BT 0428
05.02.99

Assunto: **Novo Termostato de Degelo (Bimetal)**
Modelos: **BRM37A e BRM33A**
Marca: **Brastemp**

3.1 – Foto 1 – Bimetal Antigo/ Novo

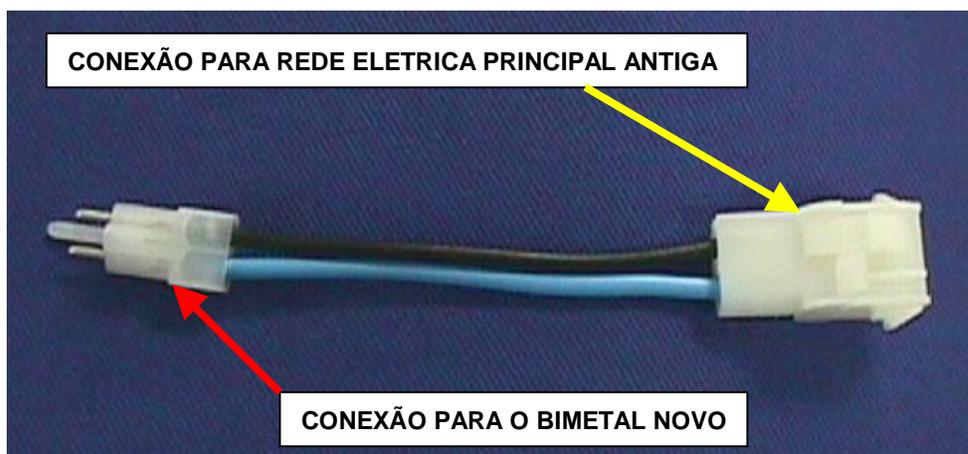
A fim de tornarmos o Sistema de Degelo dos produtos em referência mais robusto, estamos alterando a especificação do mesmo passando a Temperatura de Abertura de 10°C para 15°C, logo a Temperatura de Fechamento permanece a mesma (- 6°C).

A fim de impossibilitar montagens incorretas, o conector do Bimetal também foi modificado passando a ser idêntico ao utilizado nos modelos BRM/BRG 43A e CRM 42A. Com isto a partir de fevereiro padronizamos o Bimetal de todos os Novos modelos Frost-Free Brastemp e Consul.

Para produtos fabricados anterior a este mês, ou seja, **Conector do Bimetal Antigo** (ver foto 1 item Anexos) e **Rede Elétrica Principal Antiga**, sempre que necessário a troca destes componentes, siga as instruções abaixo:

Troca de Bimetal; solicite o “Novo Bimetal” (ver foto 1 item Anexos) e acrescente ao mesmo o “Chicote de Interligação” (ver foto 2 item Anexos), só assim, possibilitará a sua utilização.

Para produtos fabricados após este mês, ou seja, **Conector do Bimetal Novo** (ver foto 1 item Anexos) e **Rede Elétrica Principal Nova**, tanto para os casos de troca de Bimetal como Gabinete, basta substituí-los por outro igual, ou seja, componentes com os códigos novos informados no item “Peças de Reposição” deste Boletim.
